**From:** Trygve Øderud <Trygve.Oderud@glitreenergi.no>  
**Sent:** 28. november 2018 12:27  
**To:** Fjellanger Jakob  
**Cc:** Tomas Hagen; Birger Godal Holt  
**Subject:** Tapping av minstevann - beregninger av produksjonstap

### Vassføringer - Hellefoss i Øvre Eiker kommune gjennomsnitt år, 14 m<sup>3</sup>/sek mai/okt

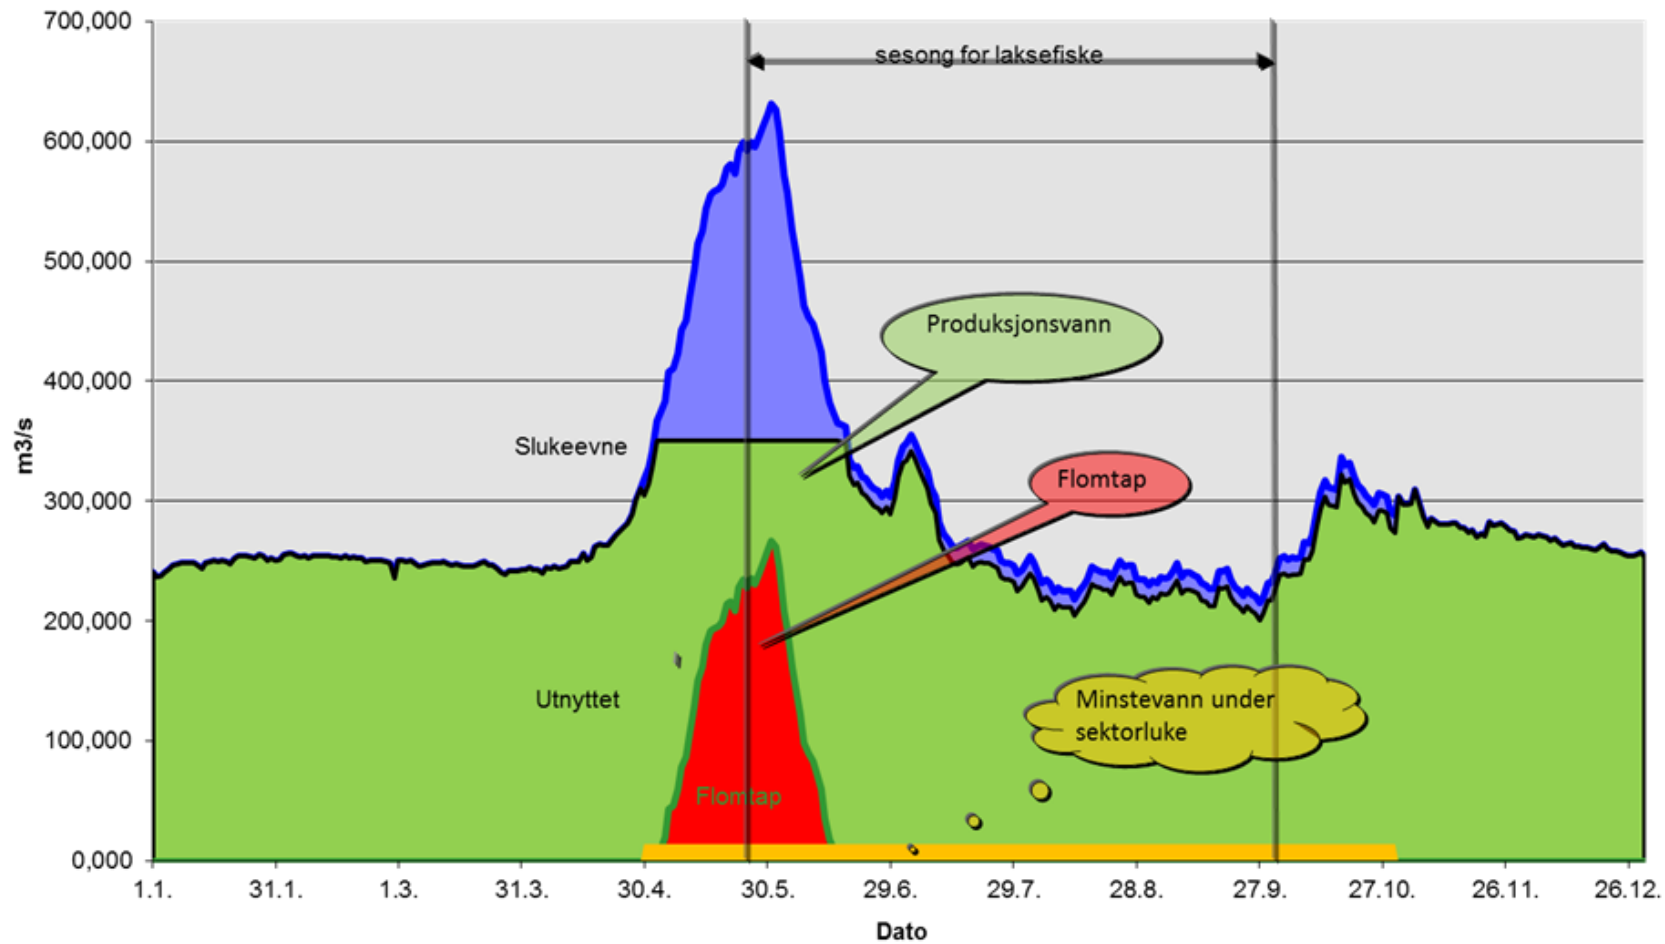
1. **HÅK krever (NVE 201405888-24 s. 12) slipp av minstevannføring på 8-14 m<sup>3</sup>/s i segmentluka nærmest fisketrappa, og i tillegg 10-15 cm vann over sektorluka for å lede fisken mot fisketrappa. Dette skal gjelde fra og med mai til og med oktober, og er særlig viktig i lavvannsperioder. Hva vil det medføre av krafttap at disse kravene oppfylles i en gjennomsnittlig perioden fra mai til oktober?**
2. I søknaden opplyser dere at Hellefoss kraftverk i gjennomsnitt produserer 72 GWh/år. Men i søknadene om el-sertifikater (NVE 201833690-1) opplyser dere at årsproduksjonen har økt fra 78 GWh til 85,2 GWh. Har dere noen kommentarer til dette?

Med dette tappemønster for minstevann får vi flg produksjonstap i et teoretisk gjennomsnittår (snitt av 27 år):

Produksjonstap: 1,9 GWh

Med en kraftpris på 35 øre har dette flg verdi: 670 KNOK

Dette gir et tap i samfunnsverdi på: 13,4 MNOK

- HÅK's krav med vann over luke er ikke hensyntatt. Dette forhold ville øke produksjonstapet ytterligere
- I beregningene er det beregnet et middel. Det vil si at i tørre år vil tapet bli større. Hvis du ønsker det kan vi gjøre beregninger som viser utfallsrommet.
- Det er forutsatt at konsesjonsprosessen ikke får noen konsekvenser for prosessen med el. sertifikater
